柏崎刈羽原子力発電所
新規制基準に係る保安規定変更認可申請の補正について
(SA設備のLCO/AOT コメント回答)

2020年8月20日
東京電力ホールディングス株式会社

2.指摘事項に対する回答（7/9 SA設備のLCO/AOT）

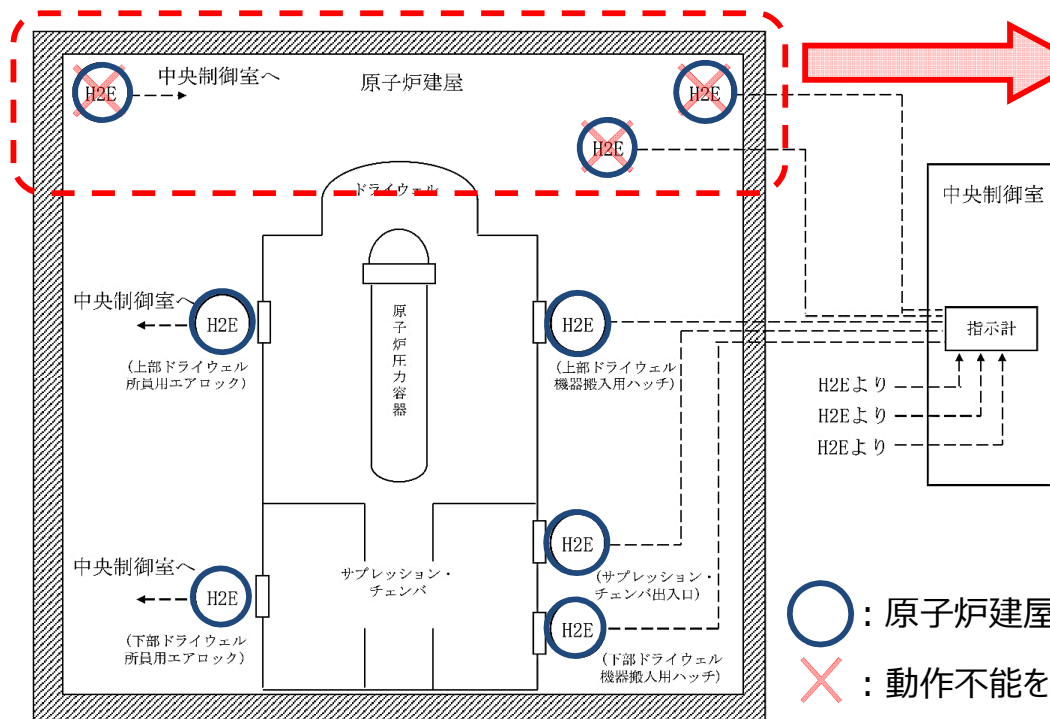
指摘事項③：7号炉単独申請であることを踏まえ、常設代替交流電源設備（66-12-1）に対するLCO逸脱時に要求される措置として、号炉間電力融通ケーブルを用いた場合のAOT設定の妥当性について整理すること

- 66-12-1のA1.2.の措置である号炉間電力融通ケーブルを使用したM/C(C)系又はM/C(D)系の受電について、6号炉側の電路が自主対策設備との位置づけであることを踏まえ、要求される措置A1.3.の完了時間を30日間から10日間に変更した。

適用される原子炉の状態	条件	要求される措置	完了時間
運 転 起 動 高温停止	A. 常設代替交流電源設備による電源系が動作不能の場合	A 1. 1. (略)	(略)
		A 1. 2. 当直長は、当該機能と同等な機能を持つ重大事故等対処設備※4が動作可能であることを確認する。	3日間
		及び A 1. 3. 当直長は、当該系統を動作可能な状態に復旧する。	<u>10日間</u>
		A 2. 1. ~ A 2. 3. (略)	(略)

※4：号炉間電力融通ケーブルを使用したM/C(C)系又はM/C(D)系の受電をいい、当該系統で要求される準備時間を満足させるためにケーブルを接続する等の補完措置を含む。
なお、6号炉側の電路が自主対策設備であることから、号炉間電力融通ケーブルを使用した場合の復旧までの完了時間は10日間となる。

原子炉建屋燃料取替床の3チャンネル

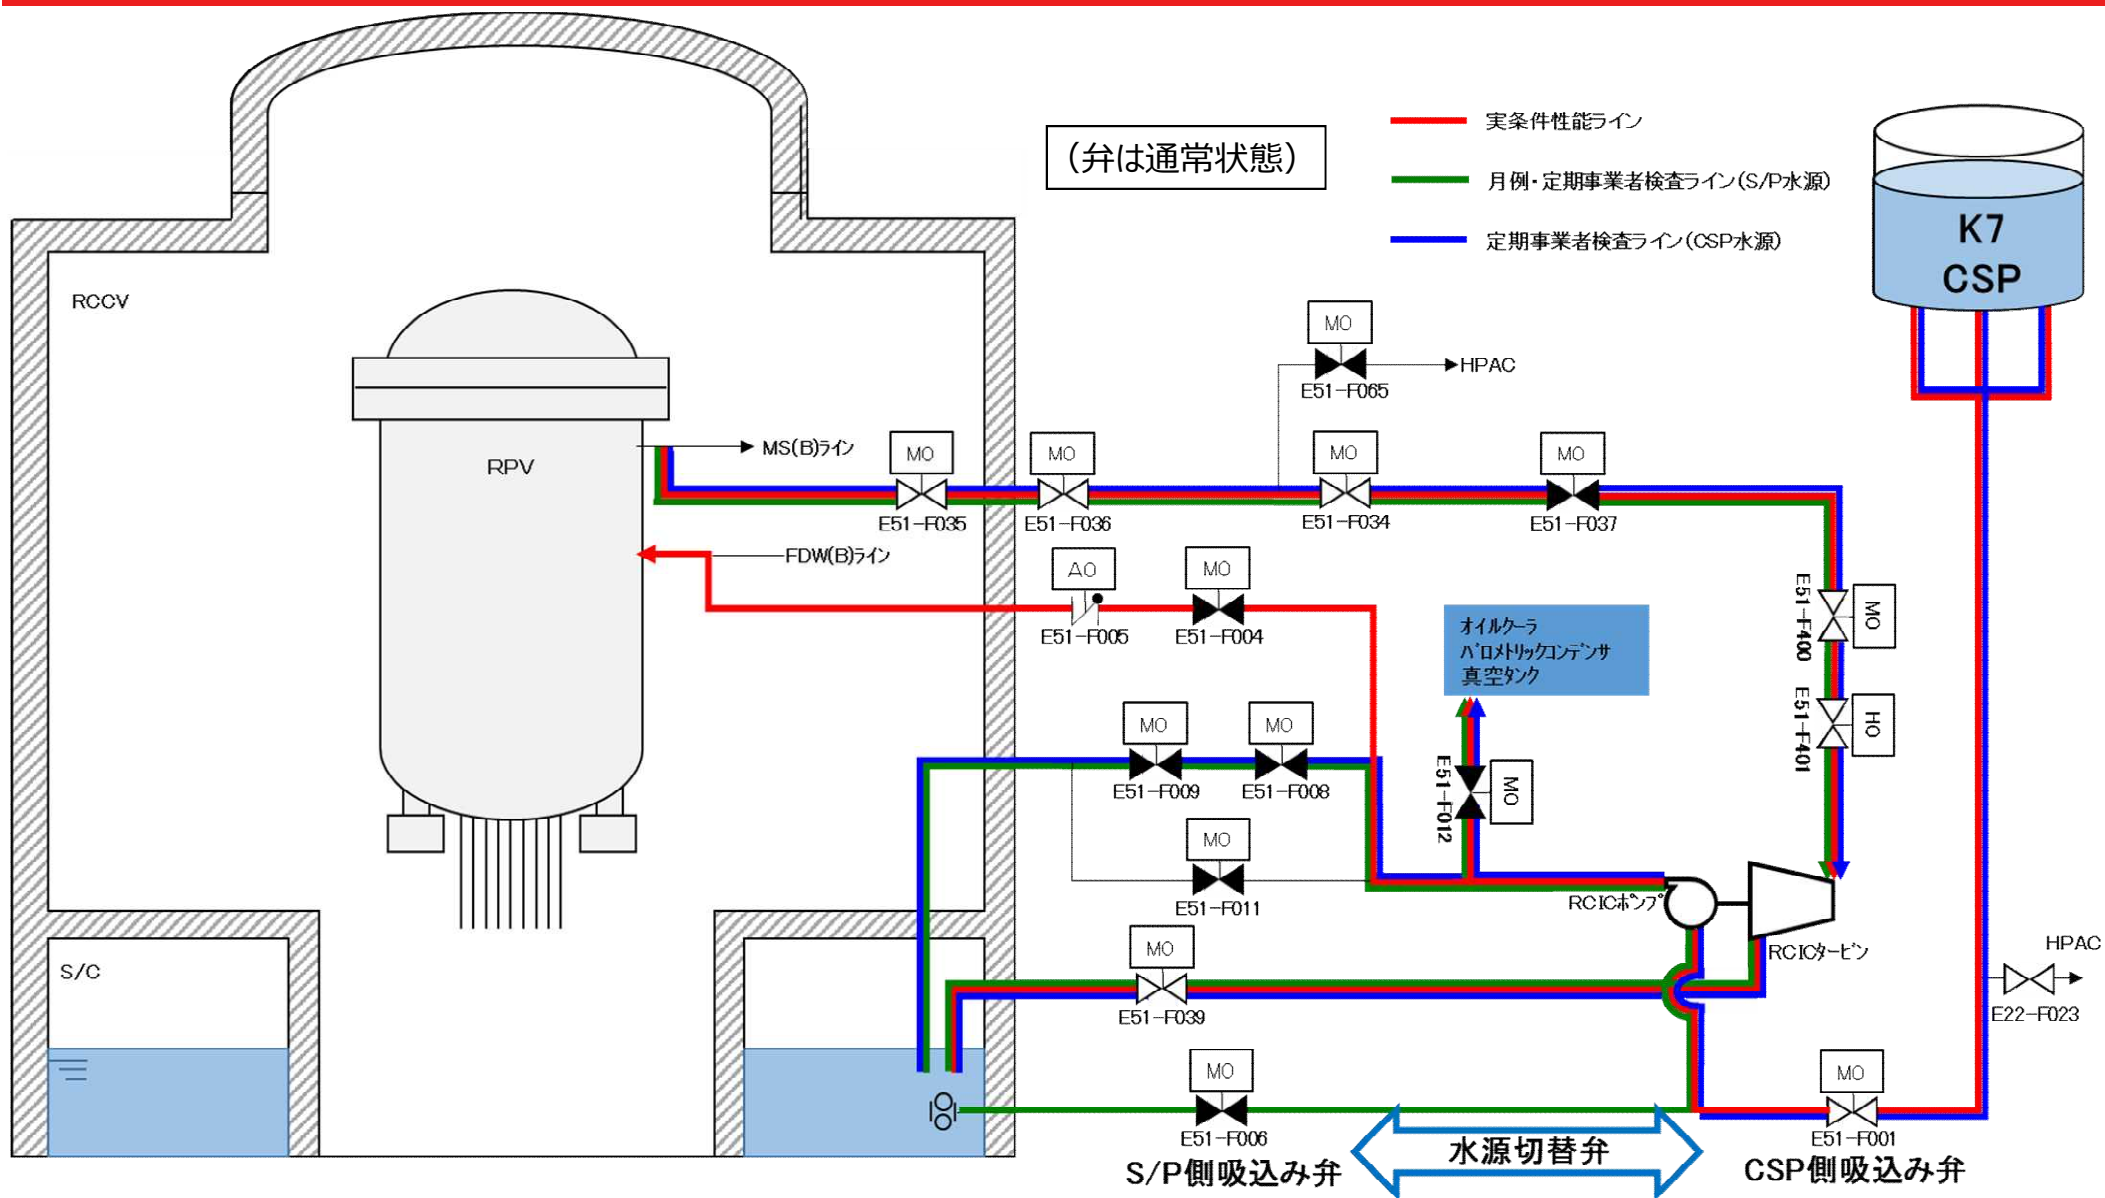
指摘事項⑤：66-8-2において水素濃度監視設備8チャンネルを区別なく同列に扱っているが、仮に原子炉建屋の下層階の水素濃度計のみが機能を維持している場合には、PCV上部から漏えいする水素を検知することは困難と考えられるため、LCO逸脱時に要求される措置の考え方を整理すること。

- 原子炉建屋内水素濃度監視設備8チャンネルをすべて同列に扱っていたが、原子炉建屋燃料取替床の3チャンネルが動作不能となった場合においては、PCV上部から漏えいする水素を検知することは困難と考えられるため、以下の通り、要求される措置を水素濃度監視設備が「すべて動作不能」な場合と同様の扱いとした。

原子炉建屋燃料取替床の3チャンネルすべてが動作不能となった場合**要求される措置B.を実施**

条件	要求される措置	完了時間
<p>B. 原子炉建屋燃料取替床の原子炉建屋内水素濃度監視設備3チャンネル動作不能の場合</p> <p>又は</p> <p>原子炉建屋内水素濃度監視設備がすべて動作不能の場合</p>	<p>B 1. 当直長は格納容器水素濃度監視装置が動作可能であることを確認する。</p> <p>及び</p> <p>B 2. 当直長は、当該設備を動作可能な状態に復旧する措置を開始する。</p>	<p>速やかに</p> <p>3日間</p>
